**AUTOSTRADA DELLA CISA A15
RACCORDO AUTOSTRADALE A15/A22
CORRIDOIO PLURIMODALE TIRRENO-BRENNERO
RACCORDO AUTOSTRADALE FRA L' AUTOSTRADA DELLA CISA-FONTEVIVO (PR)
E L' AUTOSTRADA DEL BRENNERO-NOGAROLE ROCCA (VR). I LOTTO.**

PROGETTO ESECUTIVO

**RELAZIONE DI ATTESTAZIONE DI RISPONDEZZA AL
PROGETTO DEFINITIVO E ALLE RELATIVE PRESCRIZIONI
ALLEGATO 1- PRESCRIZIONI CIPE**

18/03/2014

Figura 1 – Immagine rappresentativa della Carta con localizzazione delle prescrizioni CIPE

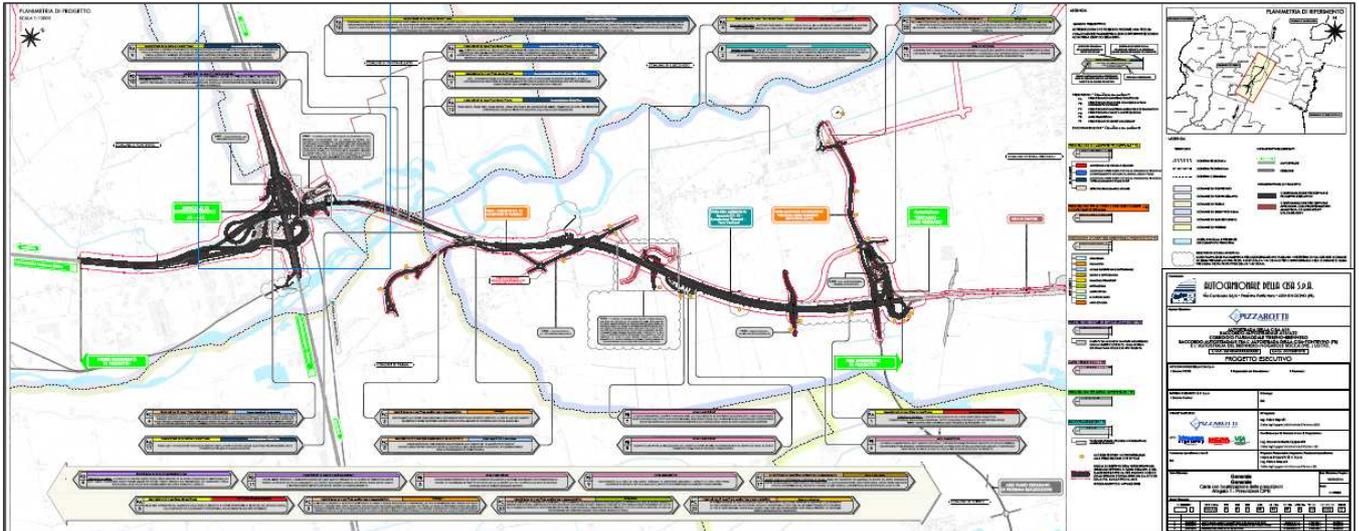
Al fine di dare evidenza del recepimento delle prescrizioni CIPE è stata redatta una tavola esplicativa riportante la sovrapposizione del tracciato relativo al Progetto Definitivo a base di gara con il tracciato del Progetto Esecutivo.

All'interno della tavola di progetto sono inserite e localizzate le prescrizioni di cui alla delibera CIPE precedentemente citate.
